**CIRCULAR N° 5**

PROCEDIMIENTO DE COMPRA: **PROCEDIMIENTO COMPETITIVO K52827**  
GRUPO: **230**  
OBJETO: **REHABILITACIÓN DE LA CENTRAL HIDROELÉCTRICA DE RINCÓN DE BAYGORRIA.**

**Montaje de estrella sobre base de armado de rodete U2/U3**

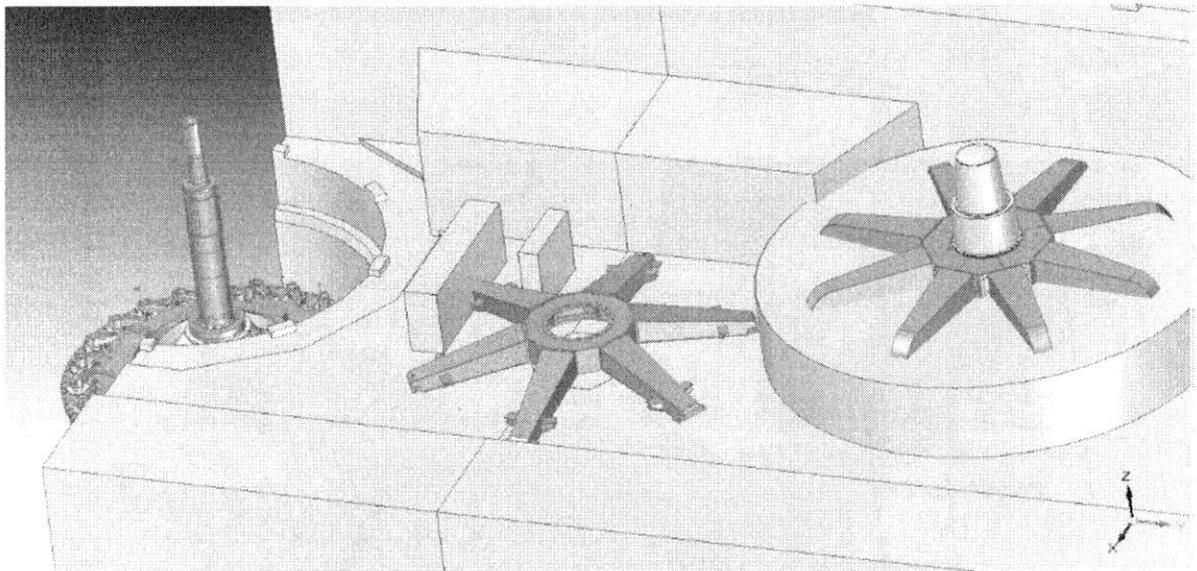
Favor confirmar si para el montaje de la estrella inferior de la Unidad 3 de acuerdo con el documento "3.A.01\_Generalidades" (página 258) en el espacio entre las Unidades ¿es necesario el desmontaje de paneles eléctricos? Y ¿podremos considerar el montaje de otros equipos en este

espacio, si dimensiones son suficientes, de acuerdo con nuestro entendimiento de beneficio en el plazo de montaje?

Es posible usar el espacio entre unidades U2 y U3, apoyando el cubo central de la estrella inferior en la placa de armado del rodete, no obstante, se observa que existirá una interferencia con los tableros eléctricos.

Puede considerarse un montaje parcial de la estrella inferior es decir, con menos brazos para luego finalizar el mismo dentro del pozo del generador.

Ver los siguientes esquemas para aclarar lo indicado:
